DODATEK Č. 13

ke Smlouvě o dílo

ve věci Veřejné zakázky na výběr zhotovitele stavby
„PNP Praha – Rekonstrukce objektu V Sadech č.p. 44/2, Praha 6 - Bubeneč“
Evidenční číslo veřejné zakázky: 134V113000004,

PŘÍLOHA č. 2

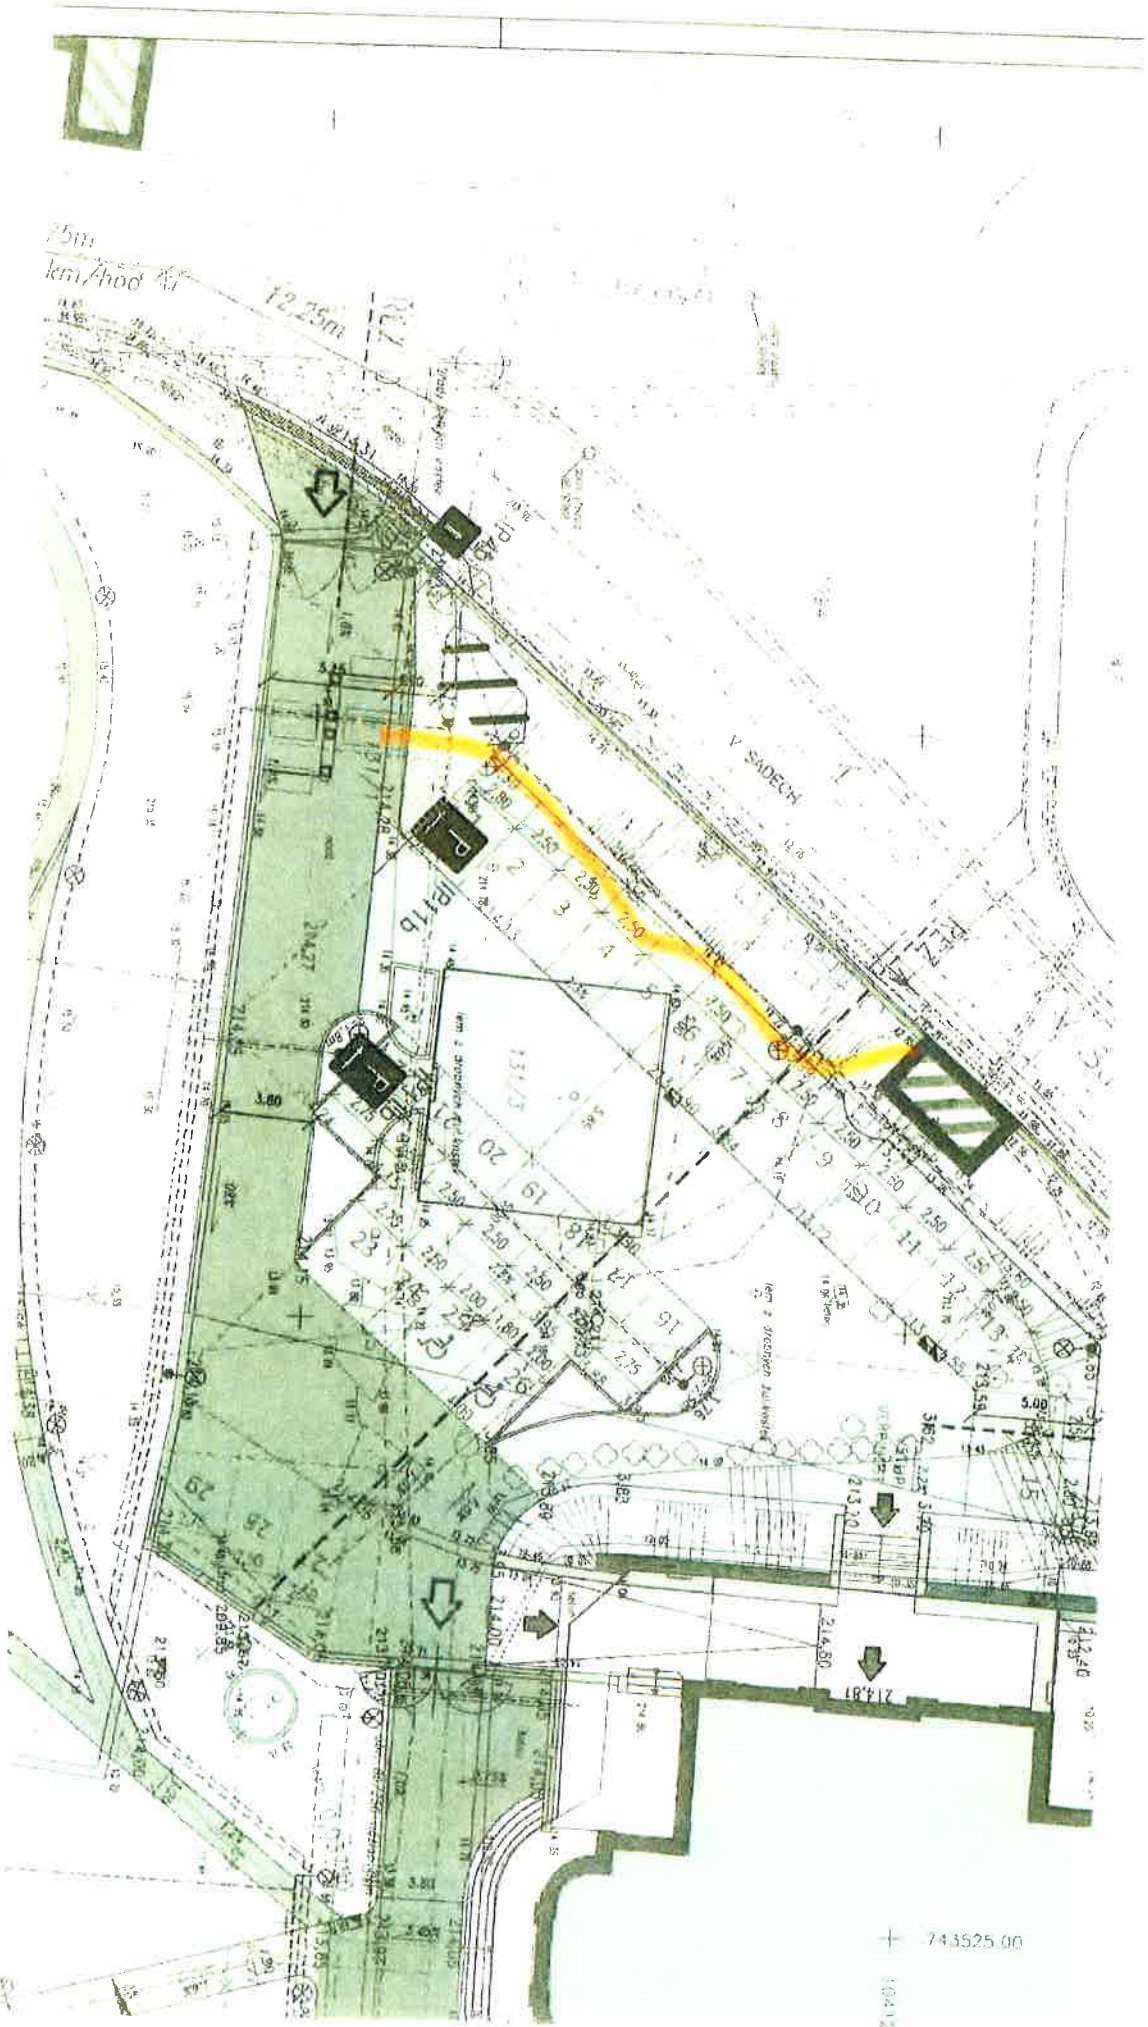
Název změnového listu: Přeložka kabelu a doplnění stávajících šachet

Důvod a popis změny: V rámci výkopových prací v západní části objektu v prostoru parkoviště a vjezdu byla zjištěna stávající funkční NN kabeláž pro ambasádu ČLR, která zasahovala do skladeb nově budovaných komunikací. Tyto kabely je nutné přeložit do nové nekonfliktní polohy a v místě komunikace ochránit chráčkami. Jedná se o náleзовou situaci, kterou nemohl GP přejímat v rámci PD.

— TRÁSE 5x KABEL ŮLR

PRÍLOHA č. 2

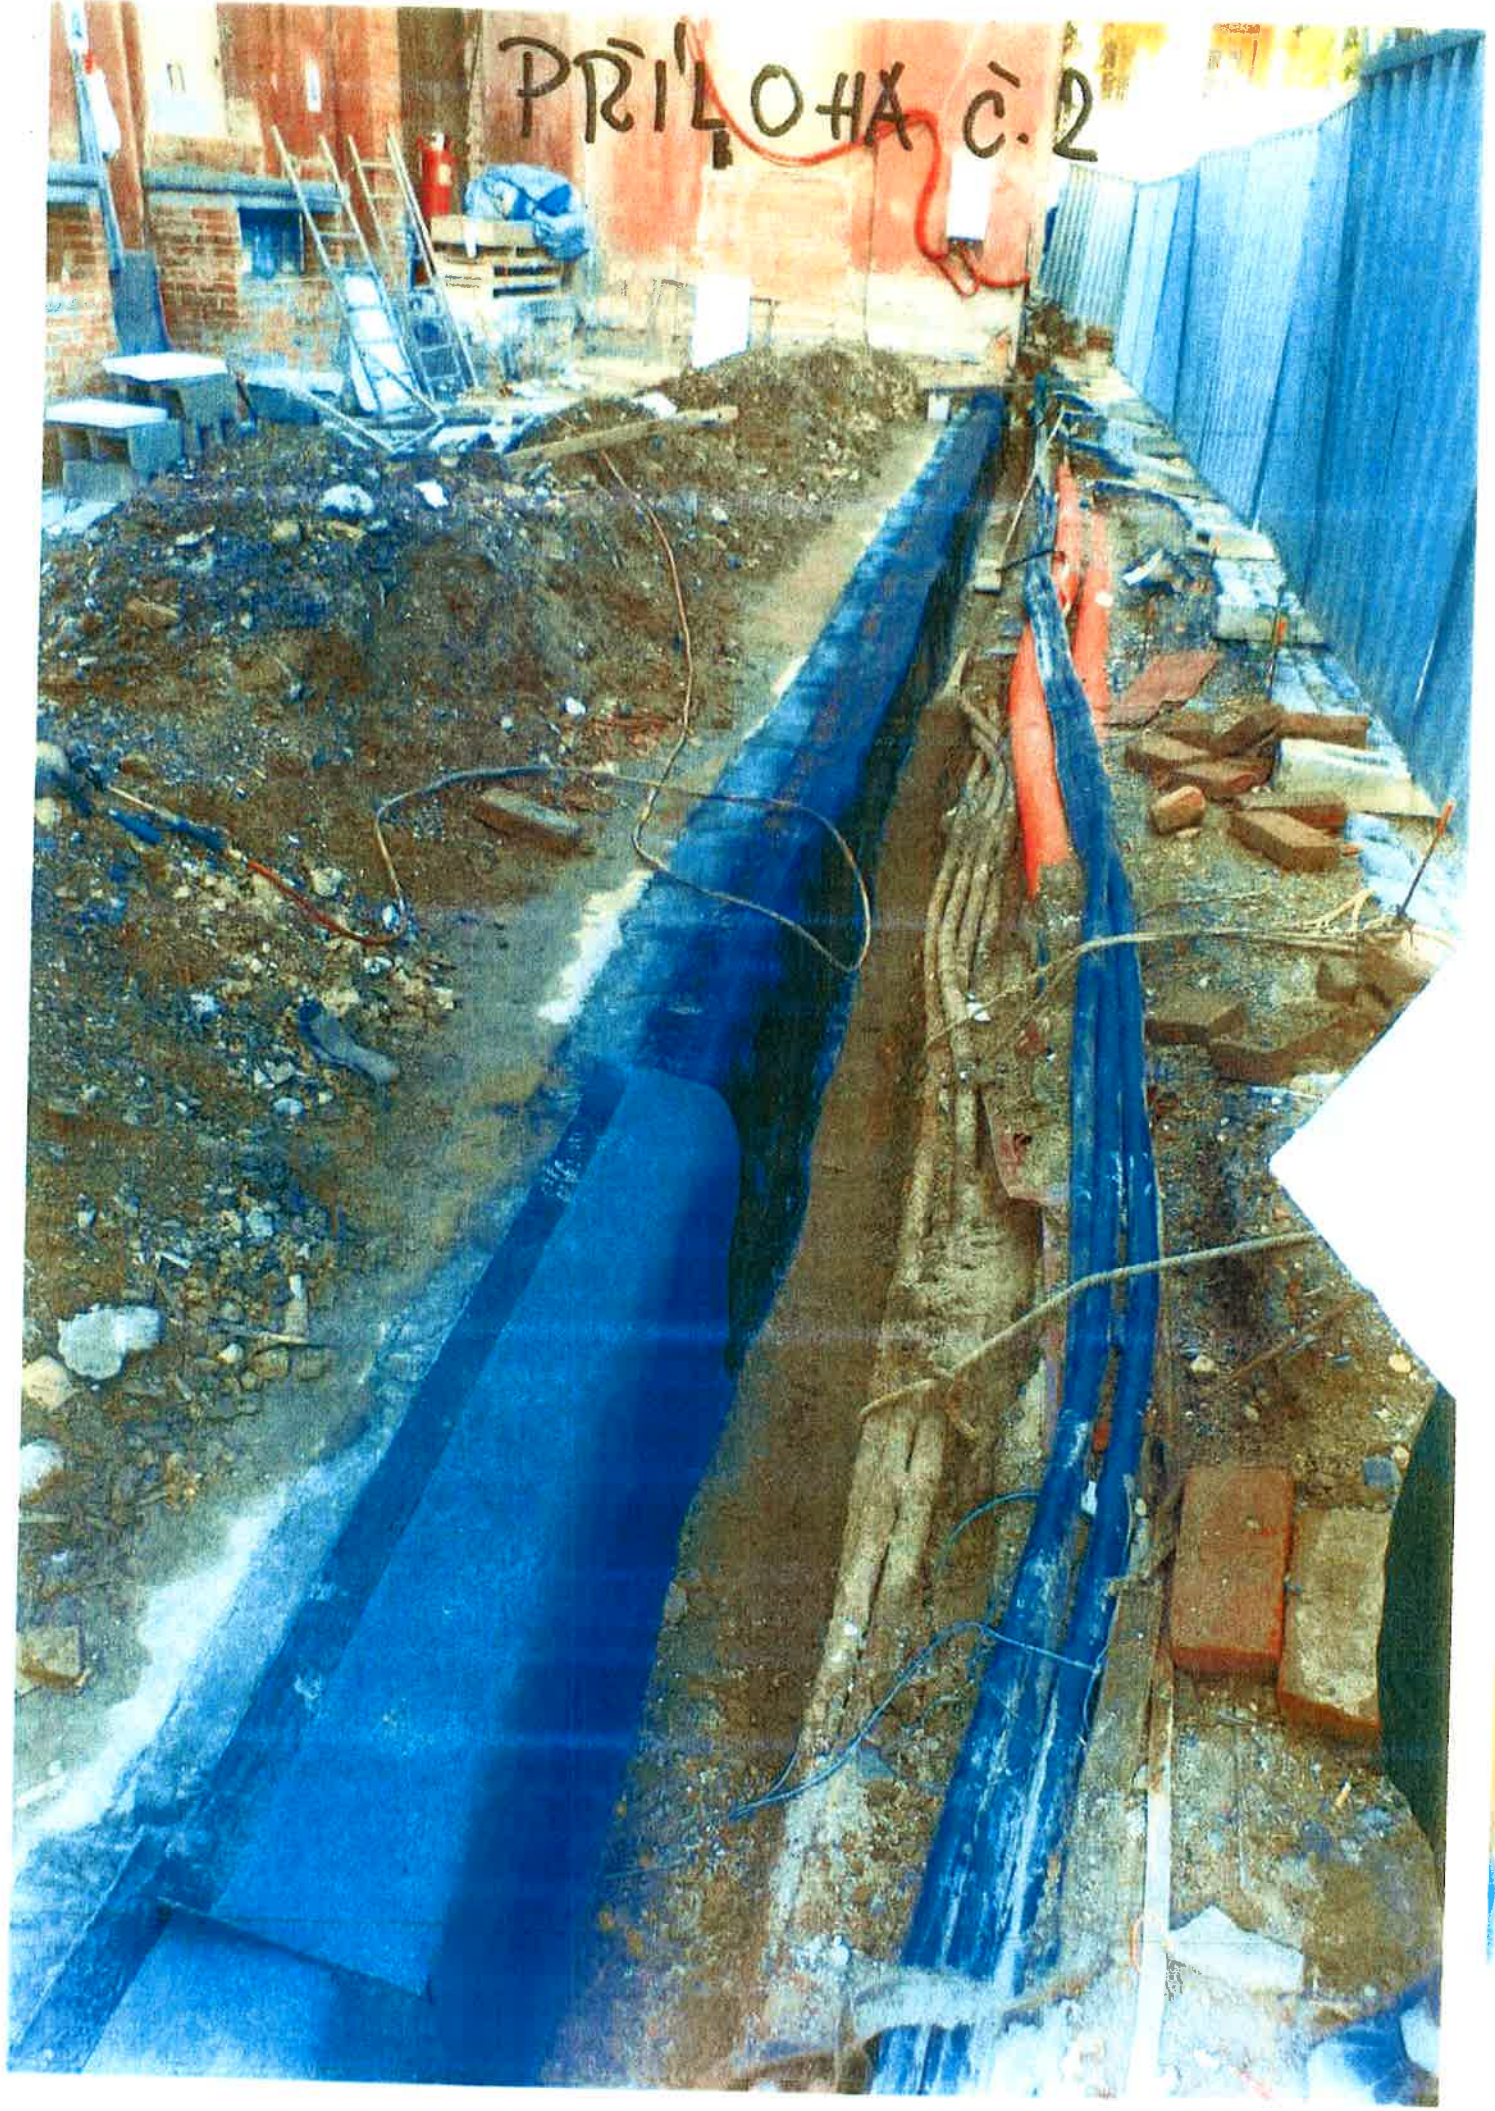
Smlouva o dílo:	č. objednatele: 134V113000004 (ev.č. veřej. zak.)		ze dne 25.5.2017
Navrhovatel změny:	OHL ŽS, a.s.		
Název změnového listu:	Doplnění skladeb vozovky parkoviště při severní části fasády z důvodu kolize s kabeláží PRE, ochrana stávající kabeláže		
Objekt:	IO320 - Komunikace		
Důvod a popis změny:	V severní části objektu v místě budoucího parkoviště a chodníku byly při výkopových pracích nalezeny stávající NN a SLB rozvody. Poloha těchto rozvodů je v kolizi s plánovaným parkovištěm. Dle sdělení správce sítě není možné tyto rozvody přeložit. Z výše uvedených důvodů je nutné doplnit sklady a rozsah parkoviště. Dále bude nutné nalezené stávající kabely ochránit chráničkami. Jedná se o nálezovou situaci, kterou nemohl GP předjímat v rámci PD.		
Technické řešení změny:			
Dokumentace / příloha ZL:			
Cenová kalkulace / příloha ZL:	Příloha č.1 - změnový rozpočet (vícepráce) Příloha č.1b - individuální kalkulace R - položek Příloha č.1c - rozbor přímých nákladů položky č. 100ZL91R1 Příloha č.1d - rozbor přímých nákladů položky č. 100ZL91R2 Příloha č.2 - fotodokumentace
